OGGETTO: [ID VIP 8268] - Parco agrivoltaico di potenza elettrica complessiva pari a 19,42 MW e delle relative opere di connessione alla RTN, da realizzare nel Comune di Santeramo in Colle (BA) in località "Contrada Balzarana".

Istanza per il rilascio del Provvedimento di VIA statale ex art. 27 del D.lgs. n. 152/2006 e ss.mm.ii.

Relazione tecnica a supporto dell'istruttoria sul progetto
ID_VIP 8268

Tipologia di progetto: Agrivoltaico
Potenza: 19,42 MW
Ubicazione: Santeramo in Colle (BA)
Proponente: GIT Fiori di Italia S.r.l.

Figura 10: Particolare dell'area con segnalazioni della Carta dei Beni con buffer di 100 m e le particelle interessate dall'impianto

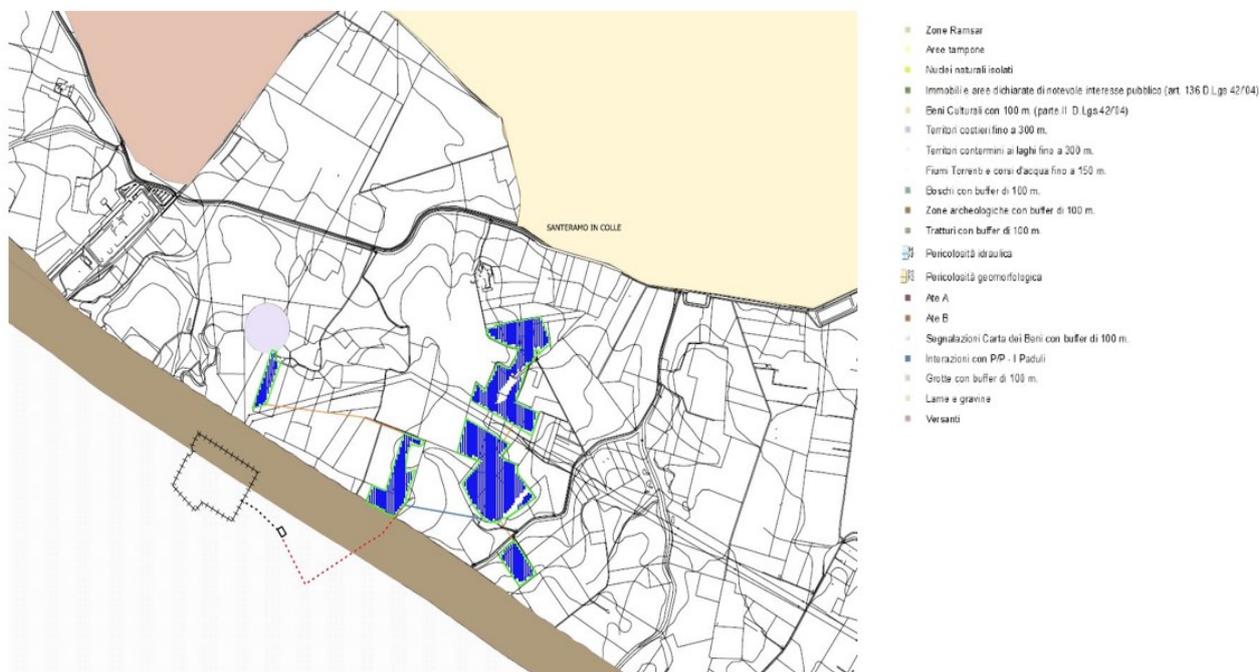
Risulta che l'area con vincolo di Segnalazione della Carta dei Beni con buffer di 100 m sfiora parte dell'impianto relativa al campo 1. L'impianto si estende solo su parte della particella 107.
